# 通学路対策箇所図(イメージ)

細山田小学校②

様式 2

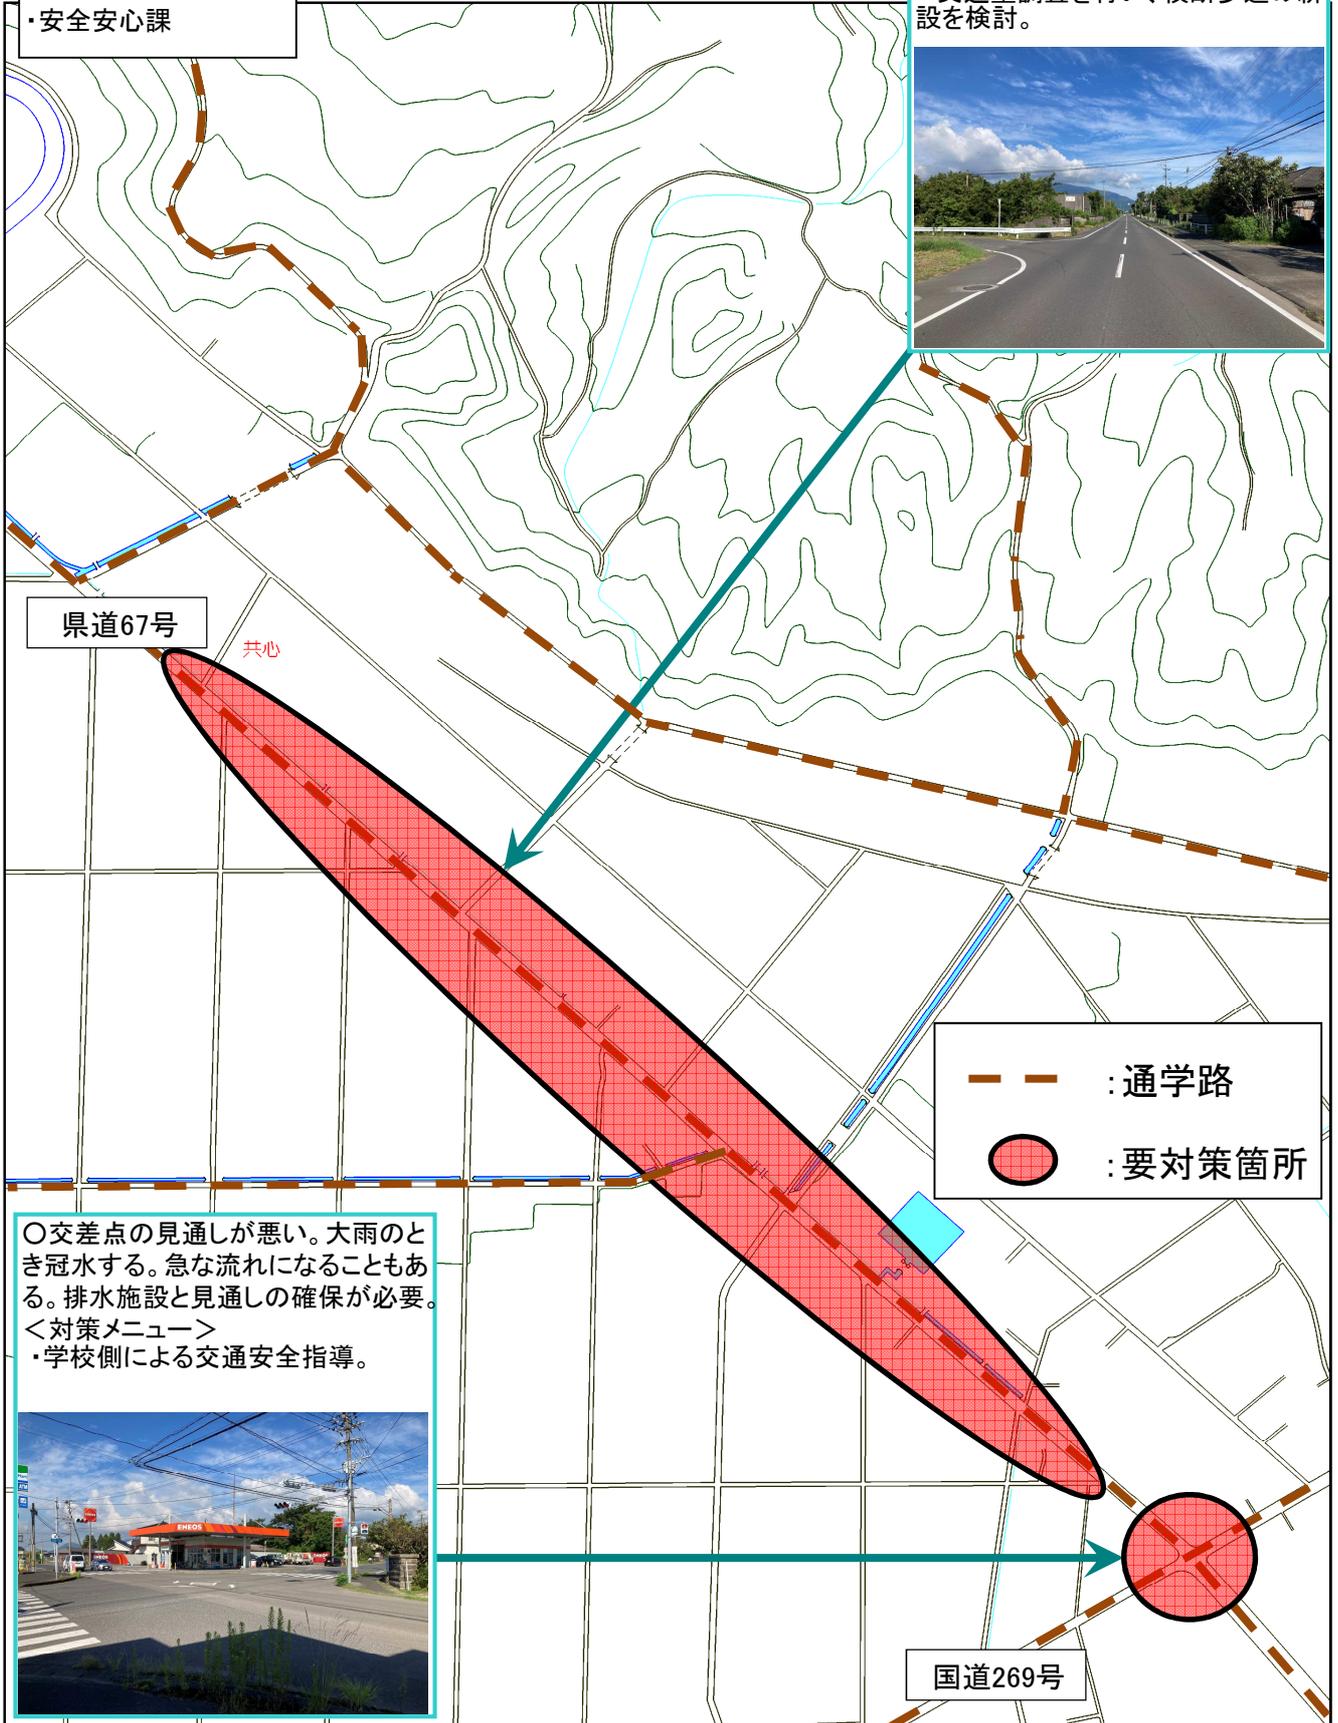
○登校時、細山田ICの乗降車が多く、児童生徒が渡りにくい。横断歩道の設置が必要。  
<対策メニュー>  
・交通量調査を行い、横断歩道の新設を検討。

○交差点の見通しが悪い。大雨のとき冠水する。急な流れになることもある。排水施設と見通しの確保が必要。  
<対策メニュー>  
・学校側による交通安全指導。
